改善箇所説明図

PCVバルブ

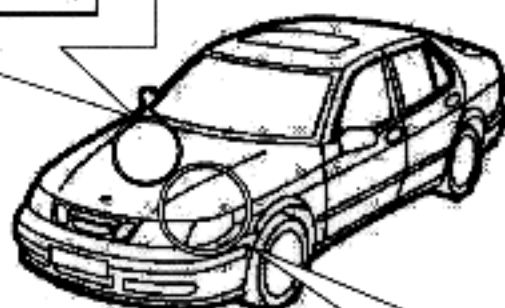
①基準不適合発生箇所

原動機のプロバイガス還元装置において、PCVバルブ（プロバイガス流量を調整するバルブ）の材質が不適切なため、そのままの状態で使用を続けると、当該バルブが作動なくなり、プロバイガス還元装置が機能しなくなるおそれがある。

全車両、当該PCVバルブを良品と交換する。

冷却水配管継手

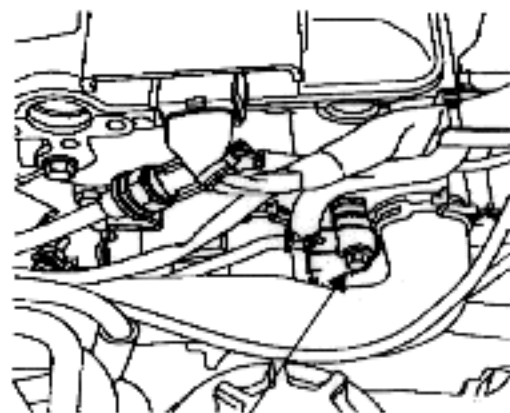
②基準不適合発生箇所

ターボチャージャ（過給機）の冷却水配管継手に不適切なものがあるため、そのままの状態で使用を続けると、タービンシャフトの冷却が不足し、最悪の場合、オイルシールが破損して潤滑油が排気管に流出するおそれがある。

全車両、当該冷却水配管継手を良品と交換する。なお、ターボチャージャのオイルシールが破損しているものは、ターボチャージャユニットを交換する。
